令02原機（科保）117  
令和3年2月4日

核燃料物質使用変更許可申請書の一部補正について

核燃料物質使用変更許可申請書新旧対照表

J R R - 3 核燃料物質使用変更許可申請書新旧対照表（本文）

変更前	変更後	備考
 <p>図2-1 作業フローシート</p> <p>は破損燃料を示す。 * 1はモーフ燃料集合体の外観検査等 * 2はモーフ燃料棒の外観検査等 * 3はモーフ燃料棒の引き抜き及び集合体再組立を示す。</p>	 <p>図2-1 作業フローシート</p> <p>は破損燃料を示す。</p> <p>■ : 本文記載事項の明確化 ■ : 終了した使用の方法に係る記載の削除</p>

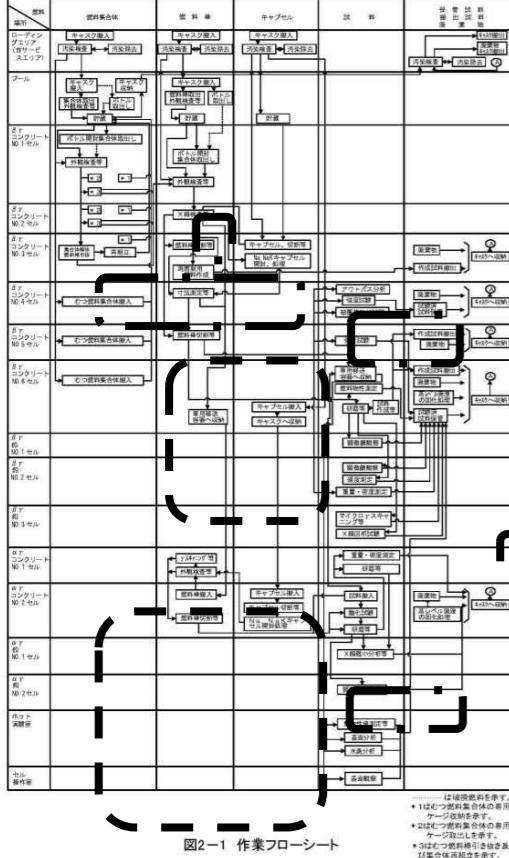
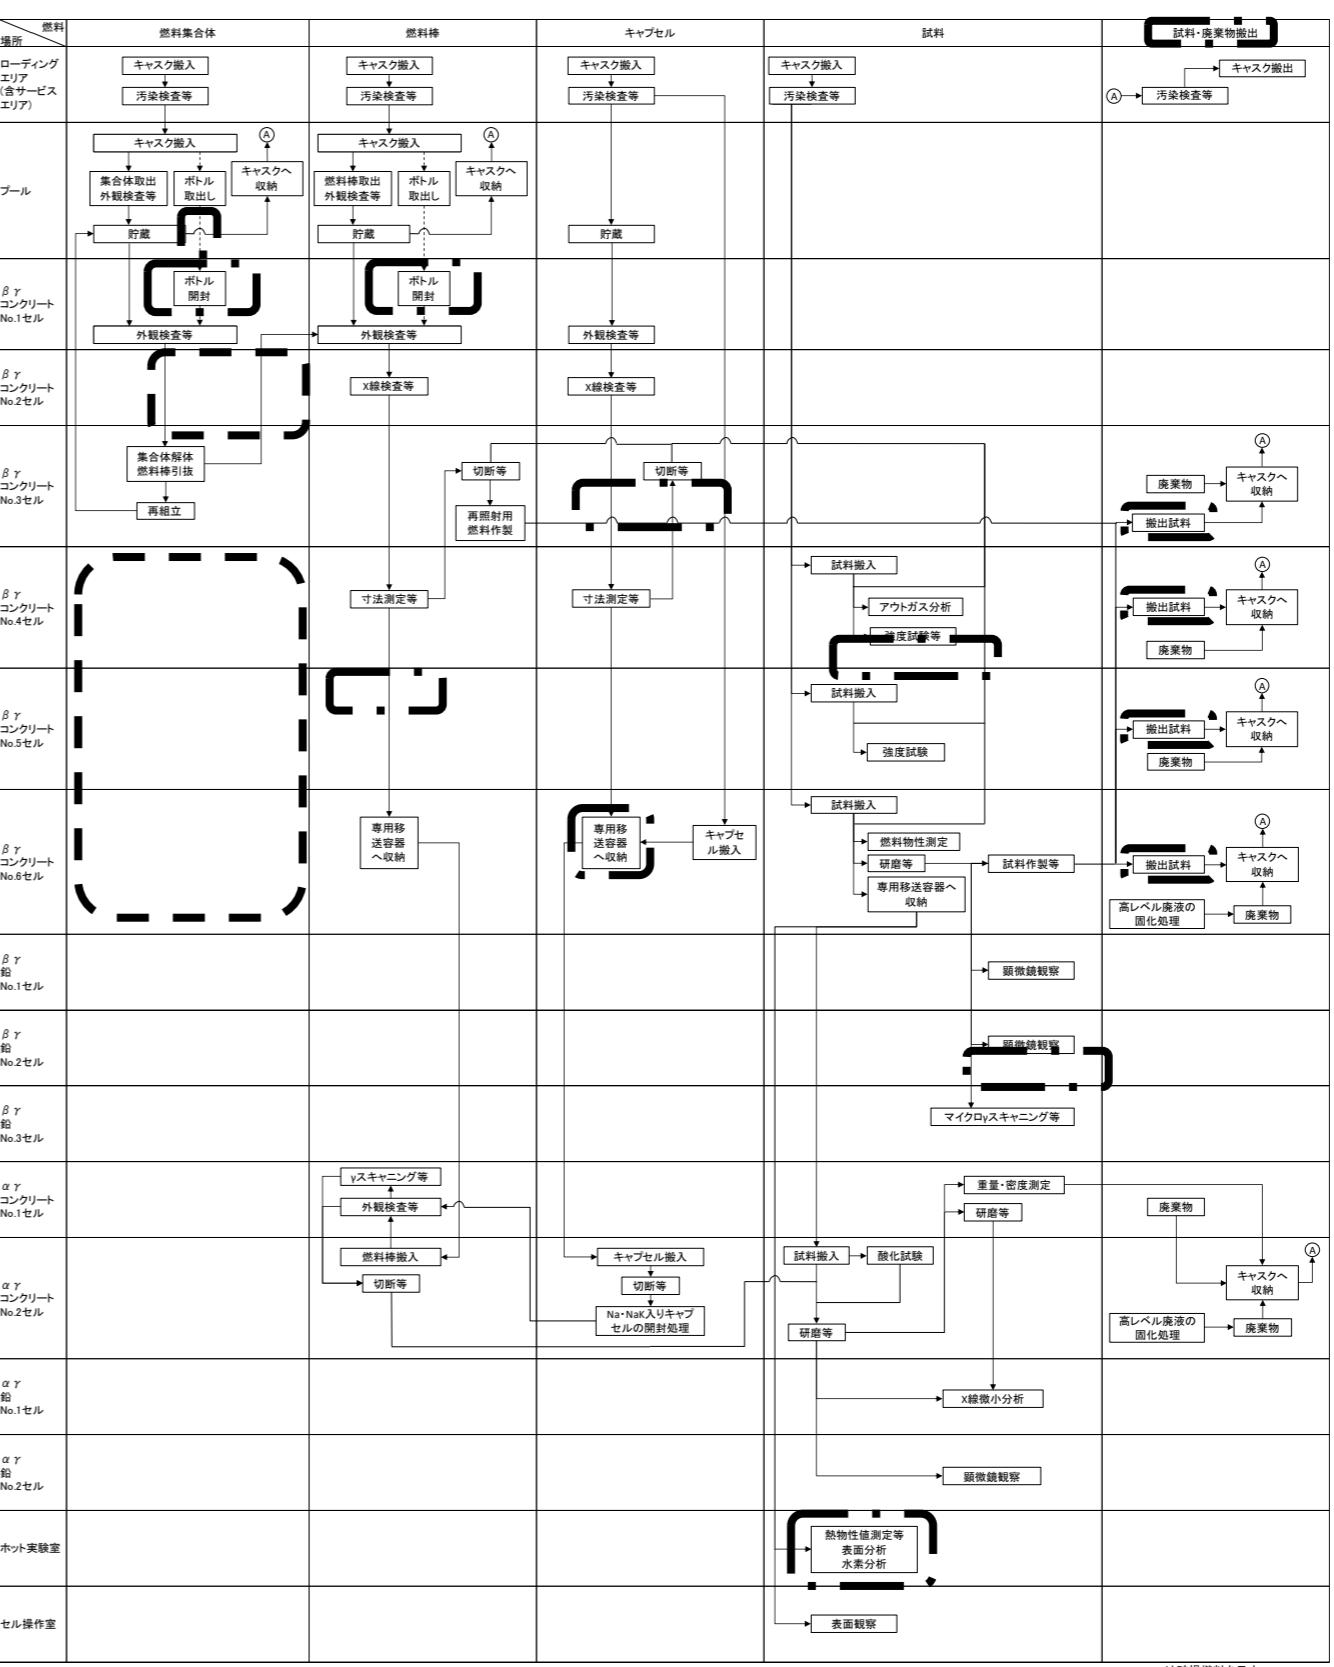
- ① 「2. 使用の目的及び方法」のうち、取扱方法において、むつ燃料集合体の搬入から再組立までに係る記載を削除する。  
② 「図2-1 作業フローシート」において、むつ燃料集合体の搬入から再組立までに係る記載を削除する。  
3) その他、記載を適正化する。
